Рассмотрение проектов поправок к существующим  
правилам ООН, представленных GRSP

### Предложение по дополнению 8 к поправкам серии 01 к Правилам № 129 ООН (усовершенствованные детские удерживающие системы)

Представлено Рабочей группой по пассивной безопасности\*

Рис. 3  
Минимальное расстояние для бокового удара

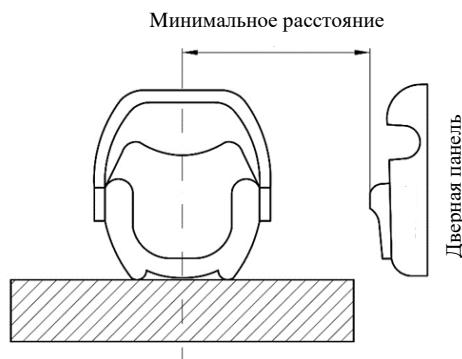
- в случае каждого испытания первоначальное положение панели боковой двери, по которой производится удар, относительно стенда регулируется с учетом минимального расстояния между дверной панелью транспортного средства и центром сидячего места, как показано на рис. 3.
